Inquadramento .....	1
Misure adottate per la mitigazione del rischio .....	4
Vasca di laminazione e area verde .....	4
Tombinamento scolo .....	5
Parcheggi .....	6
Edifici .....	7
Conclusioni.....	7

**OGGETTO: Piano Urbanistico Attuativo (PUA) per l'areale 1.1 - nuova urbanizzazione di area sita a San Pietro in Casale in Via Stagno**  
**Richiesta parere di inondabilità come previsto dalla "Direttiva per la sicurezza idraulica nei sistemi idrografici di pianura nel bacino del Reno"**

**OGGETTO:** *PUA per l'areale 1.1 Nuova Urbanizzazione di area sita in San Pietro in Casale Stagno S.N.C.*  
*Parere Idraulico.*

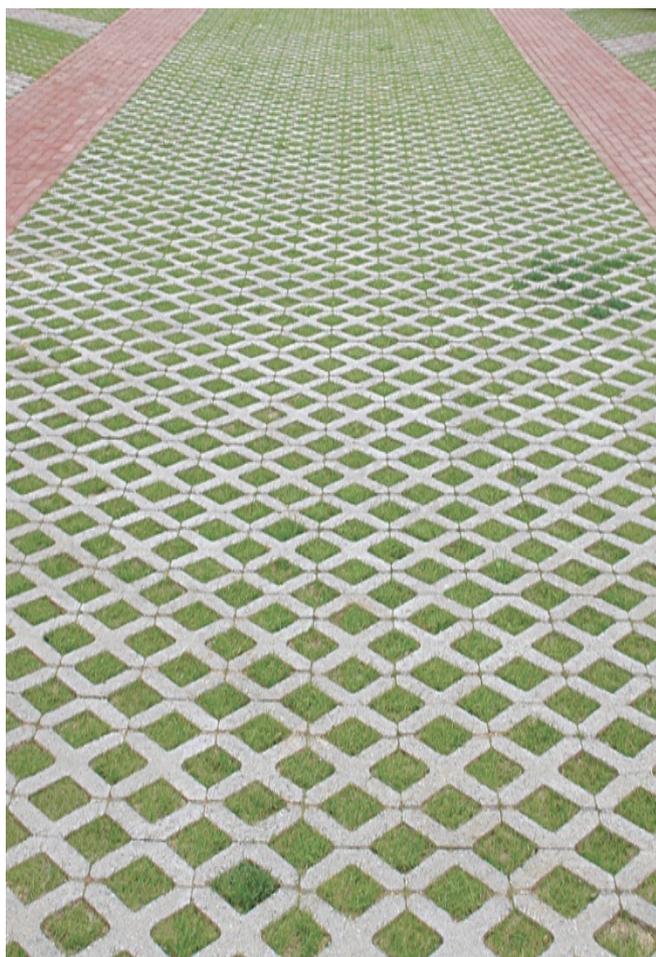
- lo studio idraulico relativo al comparto in epigrafe stima correttamente i volumi di laminazione necessari nella misura di 569 m3a fronte di una superficie impermeabilizzata di ha 1,12

- la nuova soluzione progettuale identifica, in modalità diverse dalla precedente, il sistema di laminazione mediante la realizzazione di moduli prefabbricati interrati

- al fine di garantire il funzionamento del sistema di laminazione, la tubazione in uscita dalla vasca di laminazione, potrà avere un diametro massimo di mm 80 e scaricare una portata massima di 12 litri/sec. nella fognatura in progetto

- la parte di volume di laminazione che non potrà essere scaricata a gravità, sarà dotata di impianto di sollevamento che potrà funzionare solamente in alternativa allo scarico a gravità e collettare nella fognatura di progetto una portata massima di 12 litri/sec.

Figura 7 – Stato di fatto

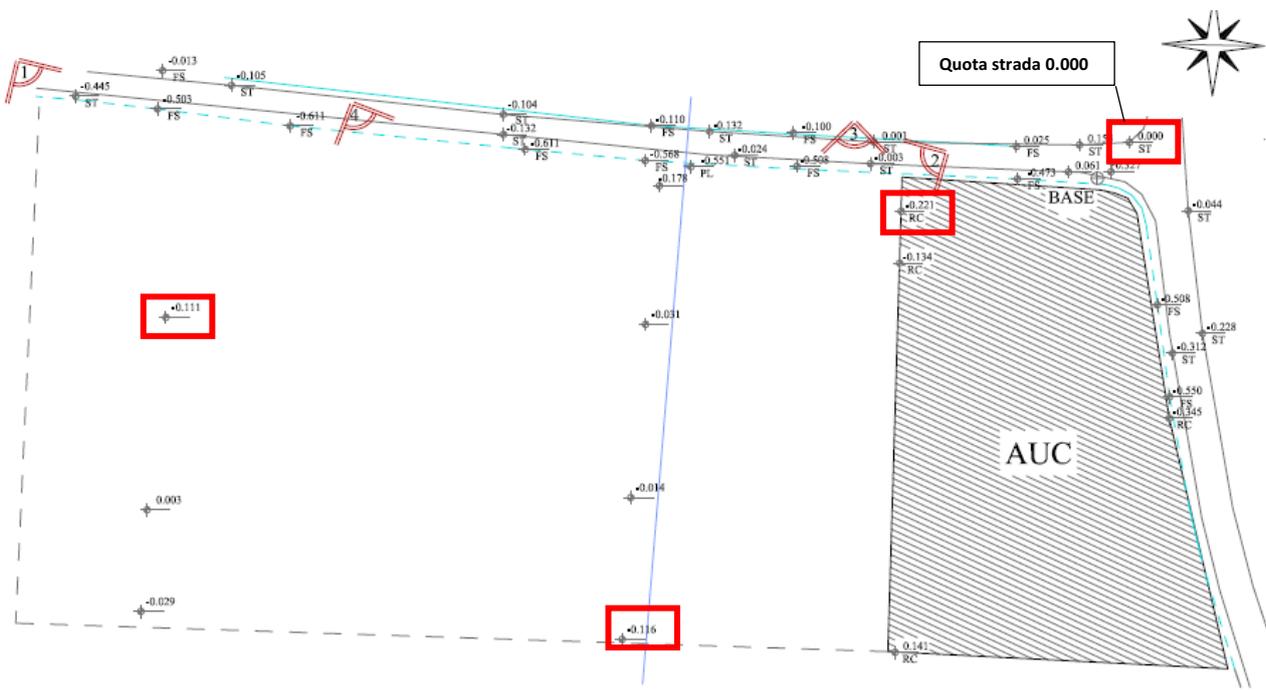
Nel piano di nuova urbanizzazione non è prevista la presenza di piani interrati, l'area che attualmente risulta depressa di 20-30cm rispetto alla quota del piano stradale di Via Massumatico, come consigliato dal Consorzio della Bonifica Renana (Parere del 03/04/2019), verrà realizzata ad una quota di almeno 50cm superiore al ciglio dello Scolo Raveda. Nell'intervento non è prevista la realizzazione di zone depresse.

Illustrazione 2

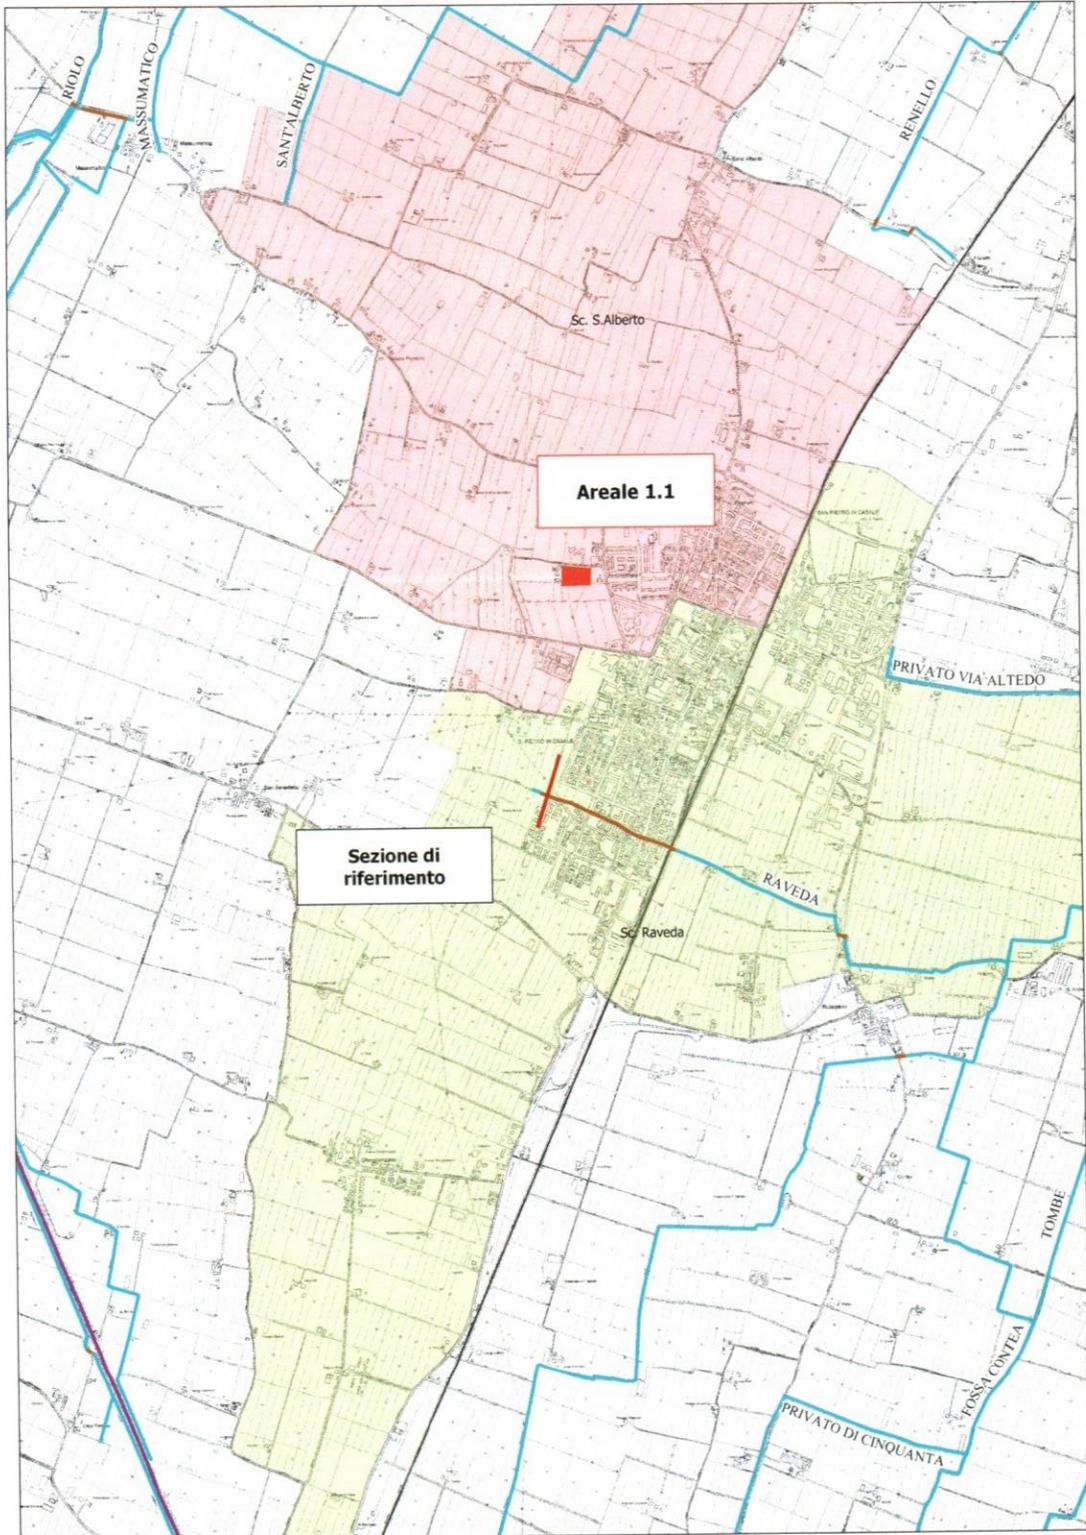
Tale valutazione è stata omogeneizzata a livello regionale, mediante metodo inventariale per la quasi totalità del comprensorio, in occasione della redazione del “Piano di gestione del rischio di alluvione” (PGRA) - Illustrazione 2 (Fonte: <https://servizimoka.regione.emilia-romagna.it> oppure <https://ambiente.regione.emilia-romagna.it/it/suolo-bacino/sezioni/piano-di-gestione-del-rischio-alluvioni/mappe-peric-rischio-all>): P2 ALLUVIONI POCO FREQUENTI.
